Keuringsverslag van een elektrische laagspanning- en zeer lage spanningsinstallatie

NIET CONFORM

Straatnaam	Kleinhulst
Huisnummer	12
Busnummer	
Postcode	9220
Gemeente	HAMME
Land	België

Controlebezoek van een huishoudelijke installatie volgens (KB 08/09/2019) - AREI Boek 1- 6.5. en 8.2.2. en 4.2.4.3.
Spanning: 1N400V
Aantal kringen: 14
Meter / bord verbinding: 6 mm²
Max beveiliging: 40 A

Afbeelding schakel- en verdeelbord:

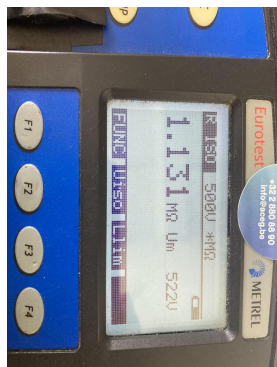
15.09 De genaakbare, naakte onder spanning staande delen zijn onvoldoende afgeschermd. (Boek 1 Afdeling 5.1.4. en 4.2.2.3.)

15.13 De nominale spanning dient duidelijk vermeld te worden op een oordeelkundig gekozen plaats. (Boek 1 Onderafdeling 3.1.3.3.)
